NOTA DI MODIFICA AL PREVISIONALE DI IMPATTO ACUSTICO

CASAGRANDE ROTTAMI Srl

Zero Branco, 11/09/2015

Immagine n. 1 – Stato di progetto inizialmente prospettata

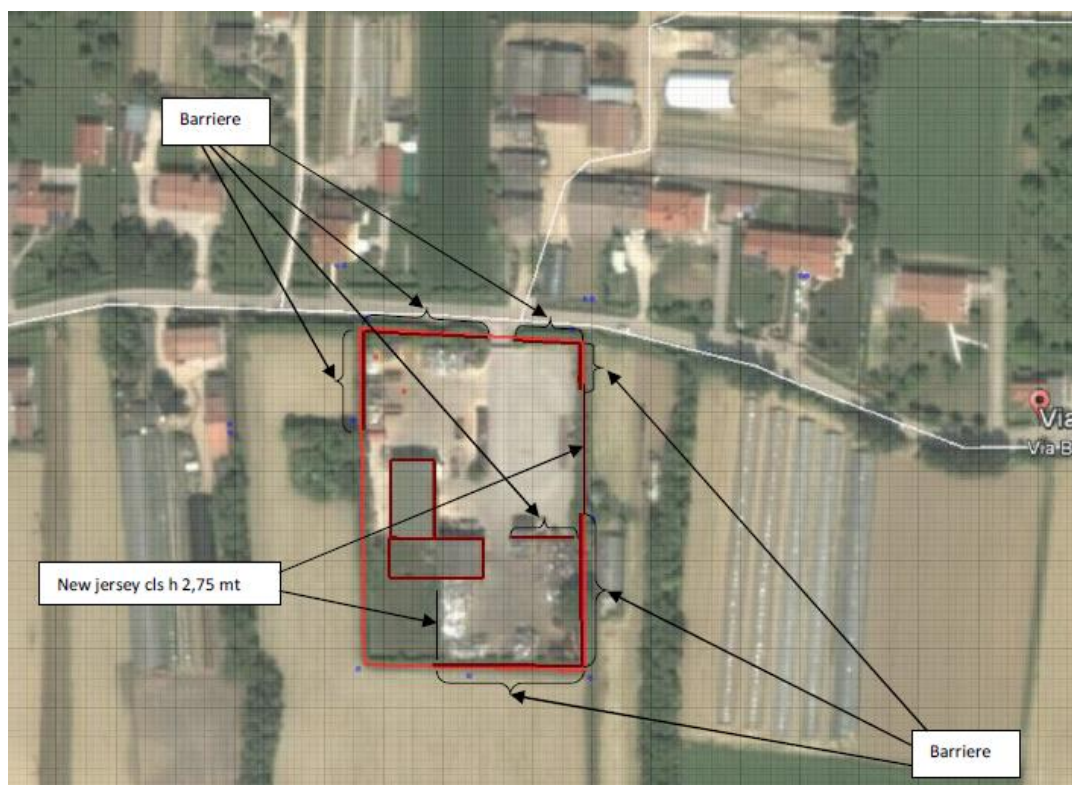
La valutazione di previsionale di impatto acustico del 10/06/2015 aveva evidenziato la necessità di posizionare barriere fonoisolanti e fonoassorbenti nelle posizioni indicate nella rappresentazione seguente.

Nell'ipotesi di progetto inizialmente prospettata si era prevista la realizzazione di barriere costituite da un muro in calcestruzzo dell'altezza di 3mt al di sopra del quale, per ulteriori 3 metri di altezza, si sarebbero elevati dei pannelli fonoisolanti e fonoassorbenti simili al modello "wall-sound" ovvero pannelli sandwich costituiti da lamiera di rivestimento ed intercapedine in lana di roccia. La lamiera di rivestimento dei pannelli che si affaccia sul lato interno della ditta sarebbe stata forata per ottenere una funzione di fonoassorbenza del rumore generato dalle lavorazioni aziendali e quindi ridurre i fenomeni di riverbero.

Questo tipo di confinamento perimetrale verrà mantenuto nelle aree ove sono già presenti dei setti murari (evidenziati in giallo nell'immagine 2 seguente) mentre nei lati ove le pareti in calcestruzzo devono essere completamente realizzate (evidenziati in verde nell'immagine 2 seguente) si prevede di realizzare direttamente un muro in calcestruzzo armato dello spessore di 25 cm e dell'altezza di 6 mt. Nella parte alta interna di tali murature di 6 mt verrà applicato del materiale fonoassorbente che potrà ad esempio essere realizzato tramite della lana di roccia protetta da lamiera microforata.

- non varierà l'altezza finale delle barriere che quindi rimarrà di 6 metri;
- verrà garantita la capacità di isolamento acustico della barriera tramite il setto in calcestruzzo armato dello spessore di 25 cm;
- verrà mantenuta la fonoassorbenza della parete grazie alla posa, sulla parte alta interna della stessa, di materiale con funzione fonoassorbente.

-  cinta muraria + barriere fonoassorbenti
-  cinta muraria h 6 m
-  New Jersey h 2,75

Immagine n. 2 – Stato di progetto di modifica
